**Conseil économique et social**

**Forum mondial de l'harmonisation  
des Règlements concernant les véhicules****Groupe de travail de l'éclairage et de la signalisation lumineuse****Soixante et onzième session**

**Règlement n° 86 (Installation des dispositifs d'éclairage  
et de signalisation lumineuse des tracteurs agricoles)****Proposition de projet d'amendements au Règlement n° 86  
(Installation des dispositifs d'éclairage et de signalisation  
lumineuse des tracteurs agricoles)****Communication du Président du Groupe de travail informel  
de l'installation des dispositifs d'éclairage et de signalisation  
lumineuse sur les tracteurs agricoles\***

**Feux indicateurs de direction – Visibilité géométrique**

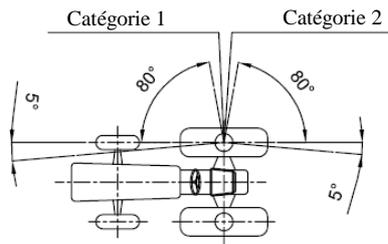
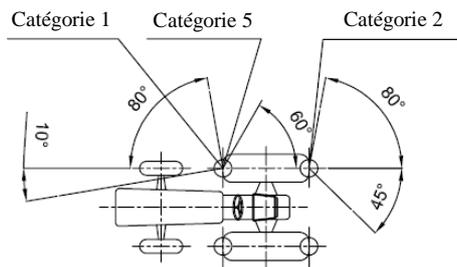
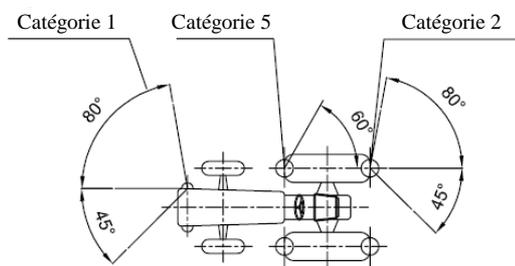
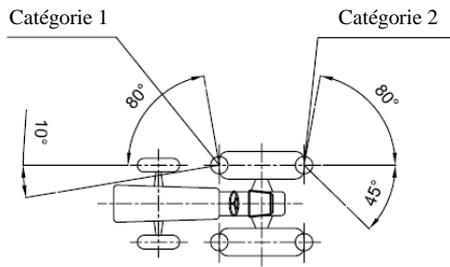
**Annexe 5 ((à modifier selon le 6.5.1, c'est-à-dire en ajoutant 1a ou 1b à la suite de 1 et en remplaçant 2 par 2a dans les figures))**

**La valeur de 10° donnée pour l'angle de visibilité vers l'intérieur du feu indicateur avant peut être ramenée à 3° pour les véhicules dont la largeur hors tout ne dépasse pas 1 400 mm.**
